Всемирный форум для согласования
правил в области транспортных средств

Сто девяносто первая сессия

Предложение по поправкам серии 02 к Правилам № 160 ООН (регистратор данных о событиях)

Представлено Рабочей группой по общим предписаниям,
касающимся безопасности*

Полоса, соответствующая $\pm 10 \%$ от полного диапазона акселерометра

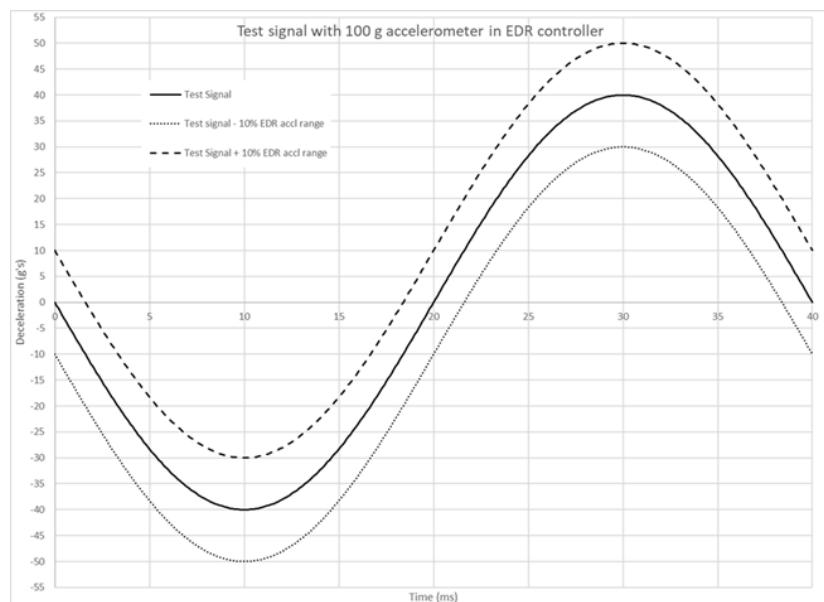
- 6.1.5 Записанные в РДС значения кривой ускорения должны полностью укладываться в полосу, составляющую $\pm 10 \%$ от полного диапазона акселерометра, используемого в устройстве управления, оснащенном РДС, который применяется в отношении отфильтрованной кривой ускорения установки для испытания устройства. Кривые датчиков ускорения сравниваются только по той оси, по которой проводилось испытание устройства.

Например, если в устройстве управления, оснащенном функцией РДС, имеется акселерометр с диапазоном $\pm 100 \text{ g}$, то в отношении отфильтрованной кривой ускорения установки для испытания устройства будет применяться полоса $\pm 10 \text{ g}$. Кривая ускорения, записанная в РДС, должна полностью укладываться в эту полосу (см. рис.).

Схемы знаков официального утверждения

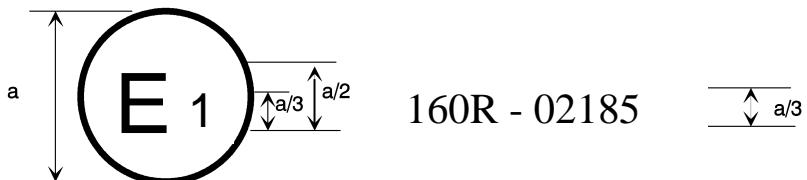
Приложение 3 изменить следующим образом:

Приведенный выше знак официального утверждения, проставленный на транспортном средстве, указывает, что данный тип транспортного средства был официально утвержден в отношении его РДС в Германии (Е 1) на основании Правил № 160 ООН. Первые две цифры (02) номера официального утверждения указывают, что официальное утверждение было предоставлено в соответствии с требованиями поправок серии 02 к Правилам № 160 ООН.
